Avis de la Mission Régionale d'Autorité environnementale

le projet de parc de quatre éoliennes

Plaine de Beaulieu sur la commune de Boivre-la-Vallée (86)

n°MRAe 2022APNA17

Cartographie des enjeux chiroptères – extrait étude d'impact page 250

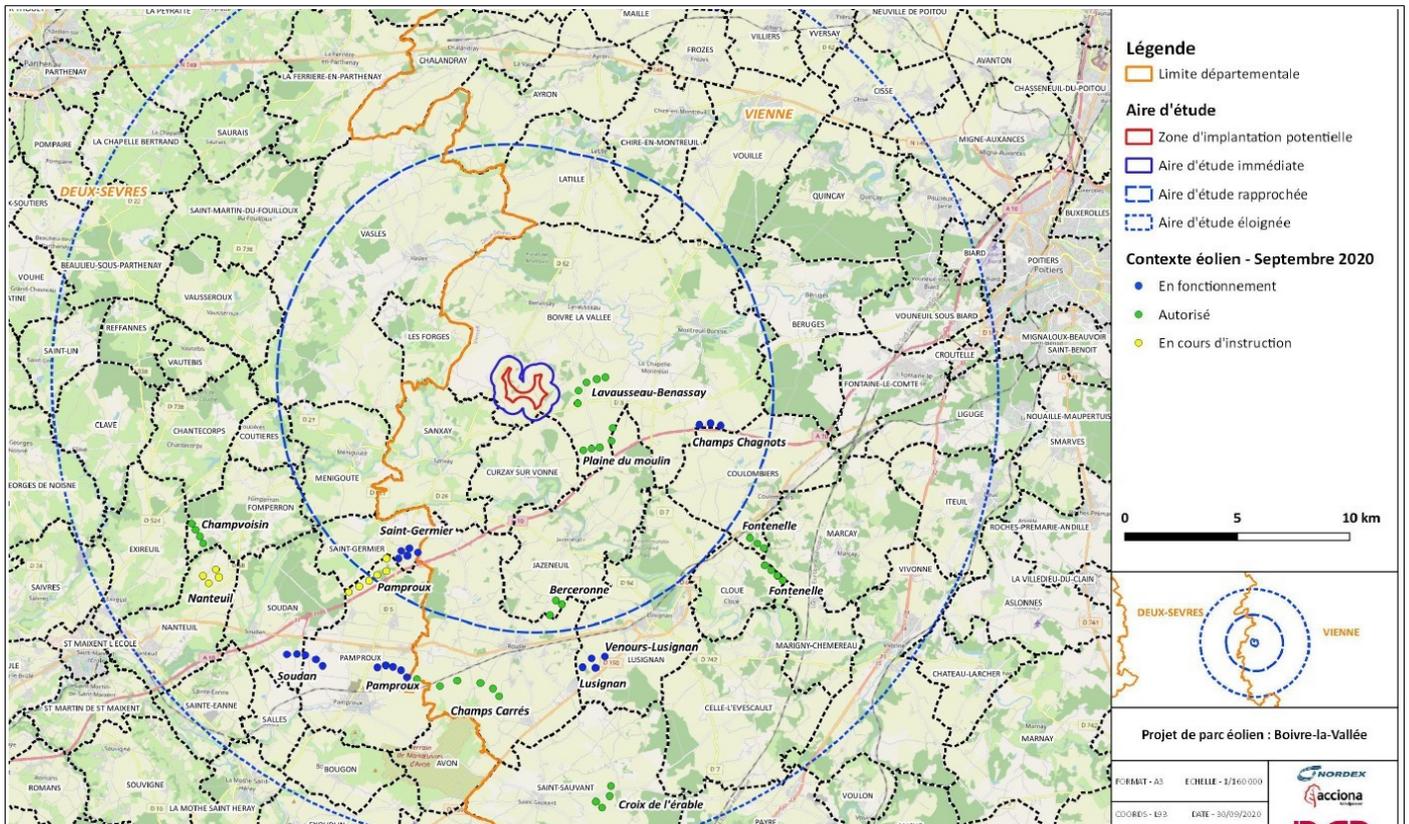
La MRAe souligne la richesse de la cartographie fournie. Pour une meilleure valorisation de ces informations, elle demande que les implantations retenues pour les quatre éoliennes soient matérialisées sur les cartes d'état initial des fonctionnalités écologiques et des enjeux.
